株式会社矢野特殊自動車

リコールのご案内 (R4895)

改善箇所説明図

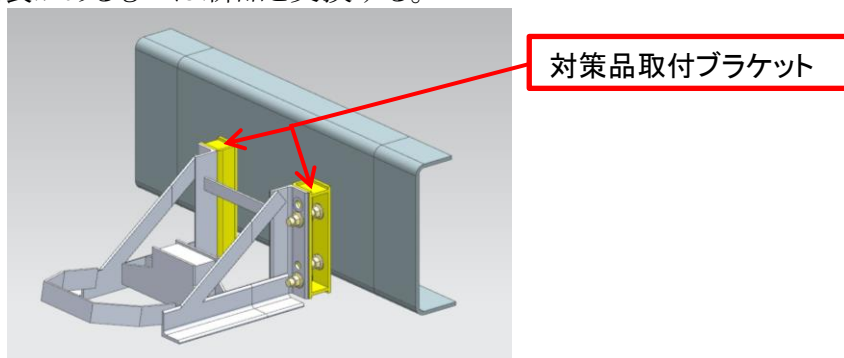
冷蔵冷凍車のホイールベース間に取付けたスペアタイヤ取付装置において、取付ブラケットの強度設計が不適切なため、当該取付装置の強度が不足しているものがある。そのため、走行時の振動等により当該取付装置に亀裂が生じ、最悪の場合、破断してスペアタイヤ取付装置及びスペアタイヤが脱落し、他の交通の妨げとなるおそれがある。

対象車両の取付ブラケットを取り外す、または対策品に交換する。また、スペアタイヤキャリア本体を点検し、亀裂があるものは新品と交換する。

注： は、交換部品を示す。
